Til: Bø kommune, Bø i Telemark  
v/: Kristin Karlbom Dahle  
Kopi til:  
Dato: 28. oktober 2013  
Rev. nr./ Rev. dato: 0  
Dokumentnr.: 20130713-01-TN  
Prosjekt: Vurdering av utført sikring, kvikkleiresone i Bø sentrum, Bø i Telemark  
Utarbeidet av: Håkon Heyerdahl  
Prosjektleder: Håkon Heyerdahl  
Kontrollert av: Øyvind A. Høydal

## Vurdering av utført sikring på nordsiden av Evjudalen

Figur 1 Foreslått motfylling på nordsiden av Evjudalen (skravert areal) fra ref. /1/. Volum av motfylling er ca.  $17 \text{ m}^3/\text{lm}$  fordelt over en bredde på ca. 20 m.

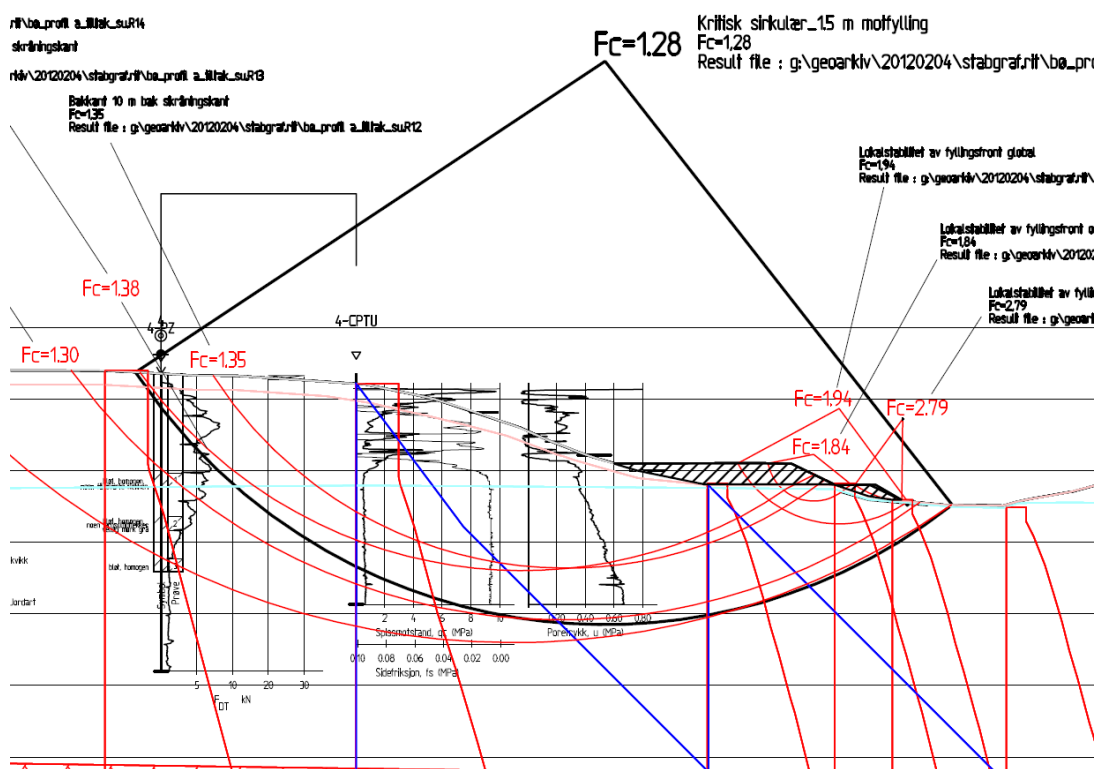
- ➔ Foreslått motfylling har et volum på ca.  $17 \text{ m}^3/\text{lm}$ , fordelt nokså symmetrisk over en fyllingsbredde på 20 m. Skråningen er nokså ensartet, slik at tilsvarende tiltak er foreslått for hele skråningen på nordsiden av Evjudalen (vest for bekkelukkingen).

Figur 2 Strekninger nord for Evjudalen med tilstrekkelig sikring angitt med grønt

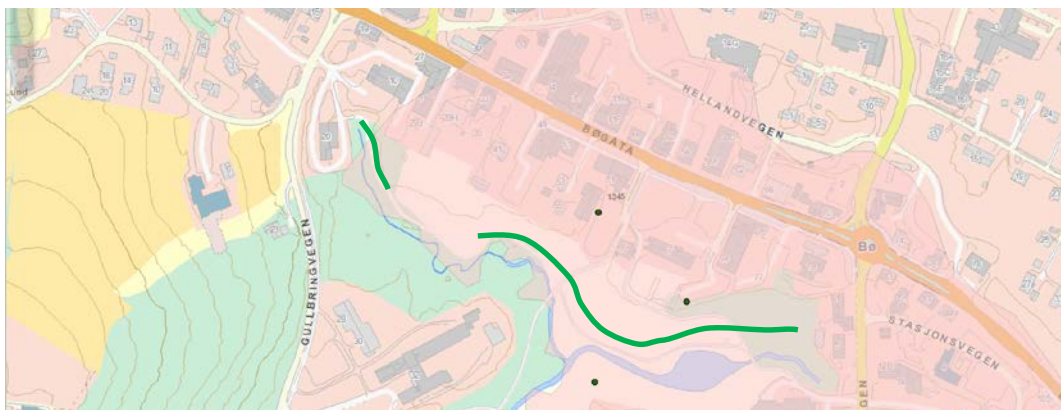
- Strekning fra bekkelukking i vest fram til profil 100, samt strekning fra profil 260 og fram til bekkelukking i øst vurderes tilstrekkelig sikret.
- Strekning mellom profil 100 og profil 260 ca. 150 m fram til soneregrensen mot vest er enten delvis sikret (60 m) eller usikret (90 m fra soneregrensen).
- Strekning med tilstrekkelig sikring er angitt med grønt på Figur 2 (avmerket strekning vest i sonen er oppfylt område hvor sonderinger ikke indikerer kvikkleire, jfr. diskusjon ovenfor).

Tegningsfil:	Tegning:	Rev:
Sikret del av sonen	1	0

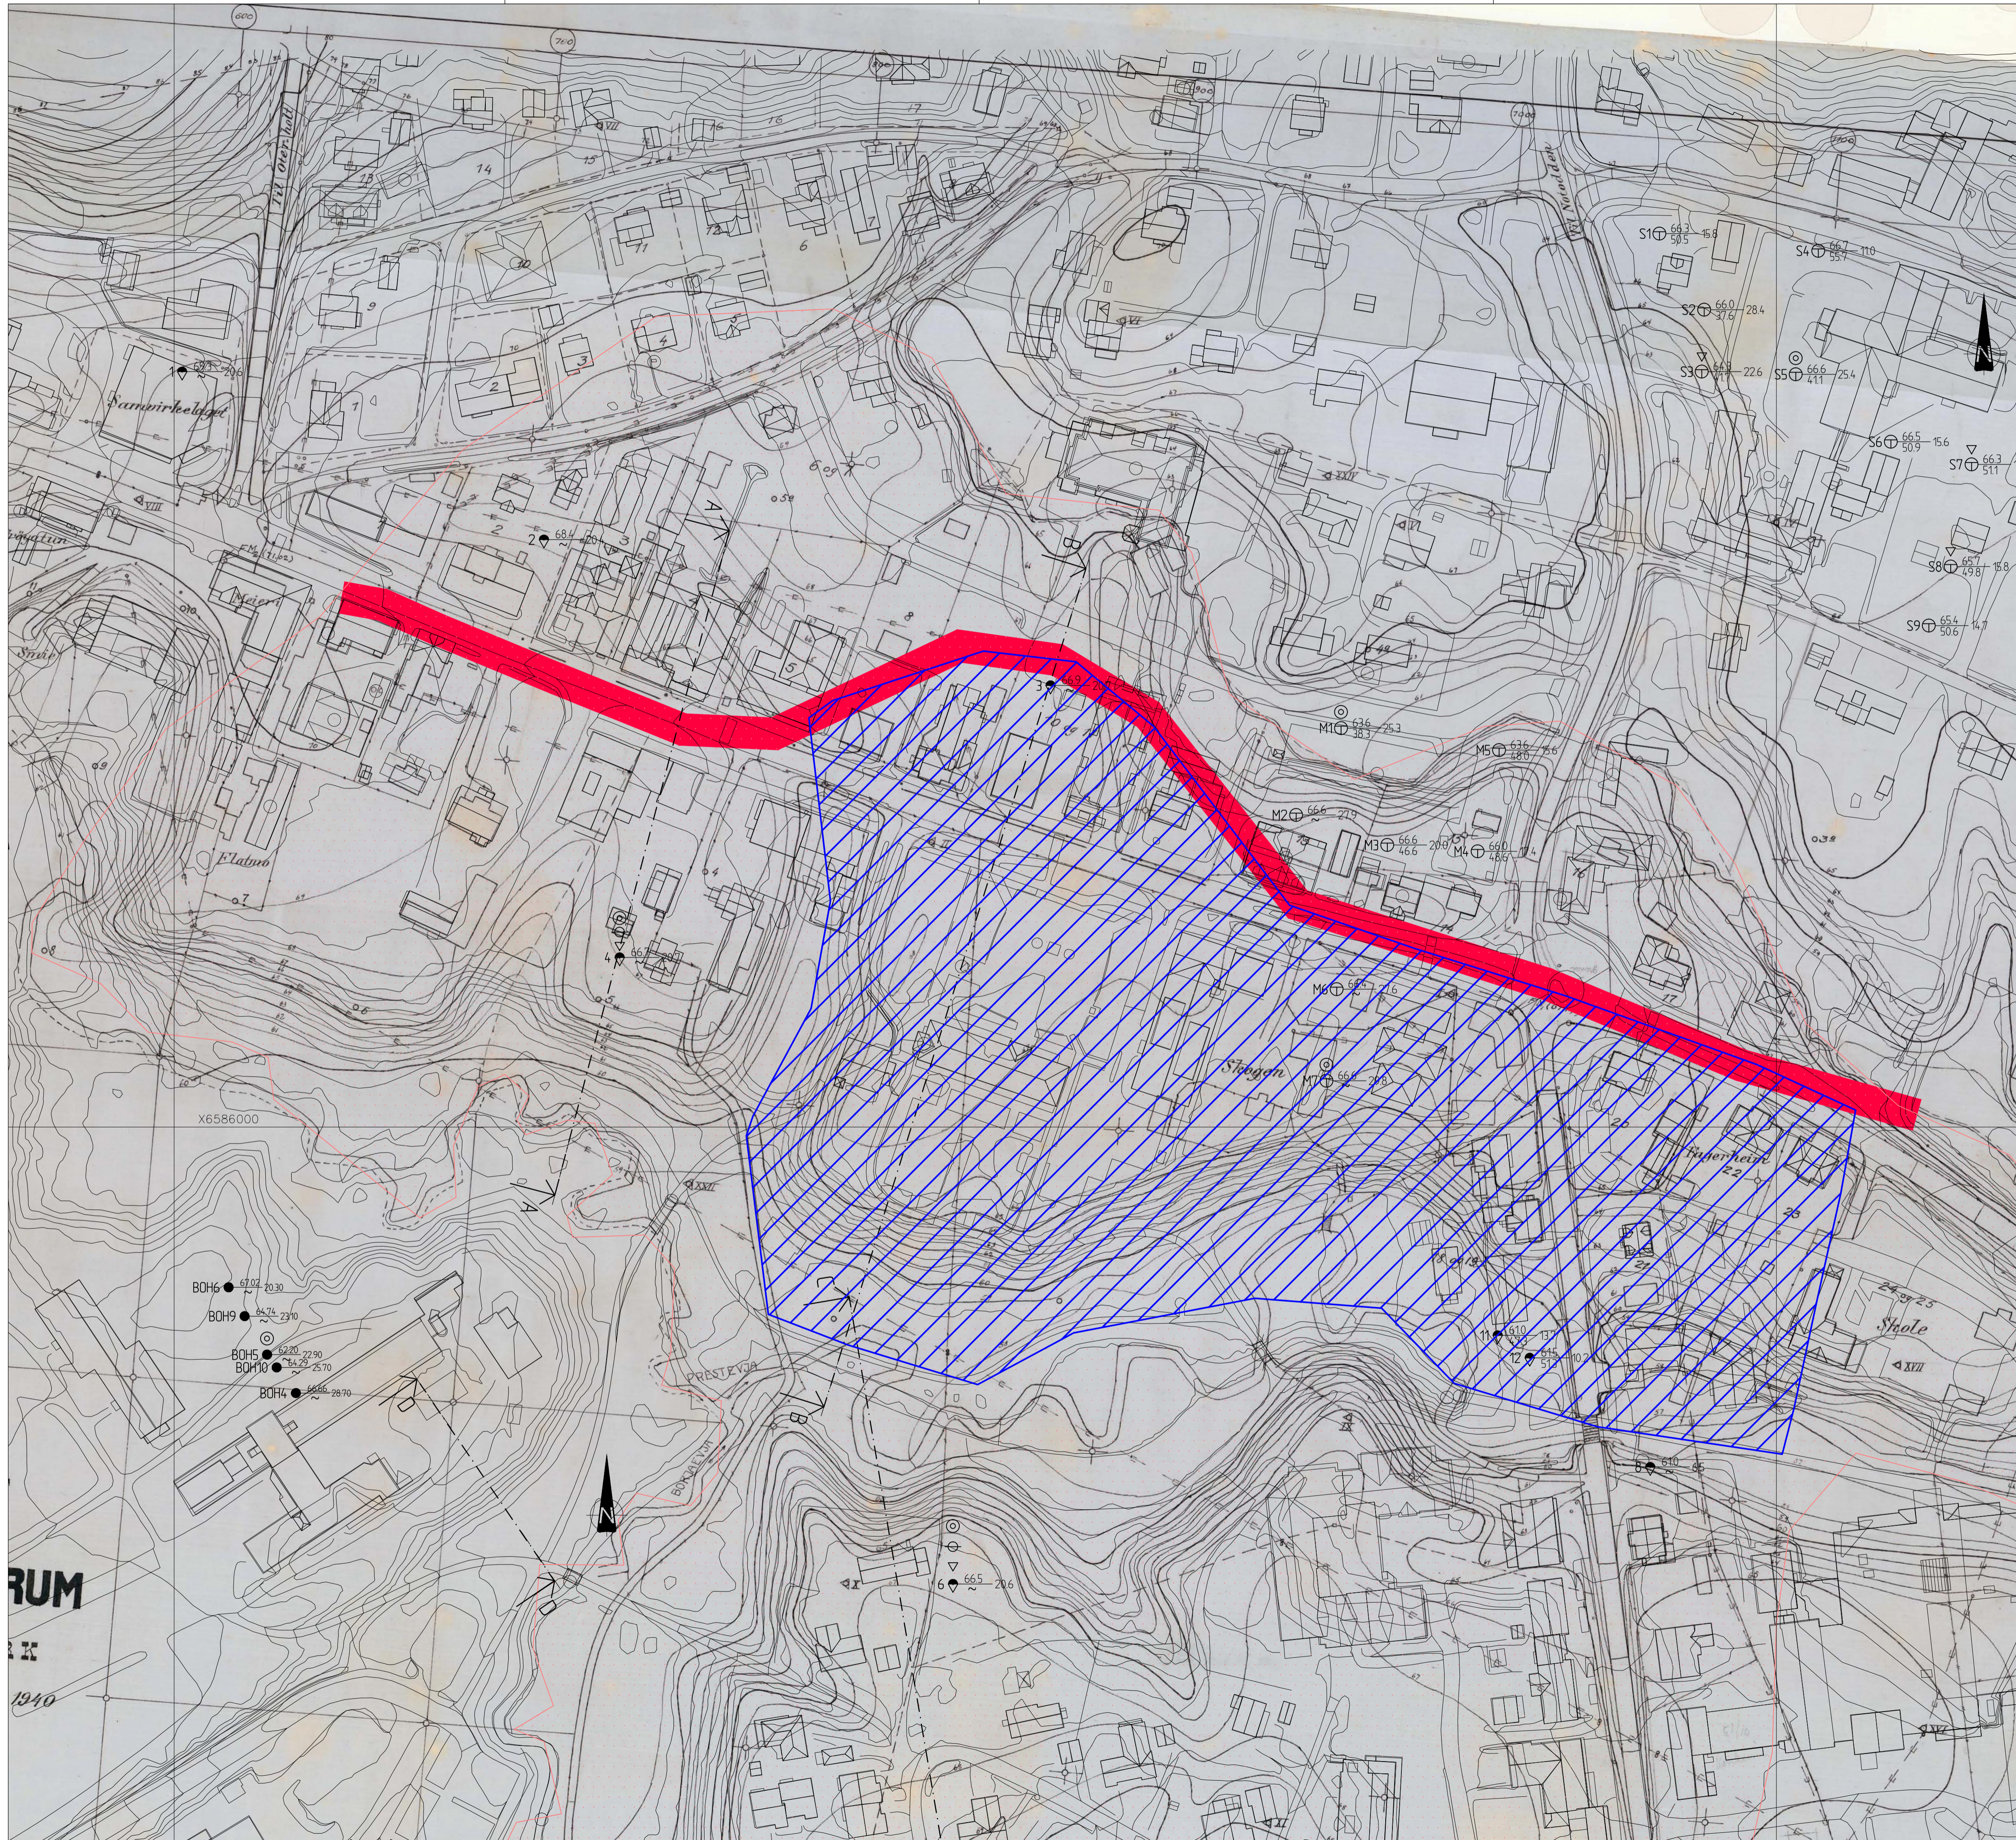
Det oversendte kartet (ref. /7/), som viser detaljert topografi i Bø sentrum før oppfylling av tidligere raviner, gir imidlertid likevel adgang til å angi et sikret område, avgrenset av tidligere ravine som har strukket seg nordover og helt over Bøgata. Området øst for denne tidligere ravinen kan anses sikret, men området vest for ravinen må fortsatt vurderes som usikret, på tross av at deler av den videre skråningen er sikret. Jfr. vedlagte tegning nr. 1, hvor sikret område er skravert.
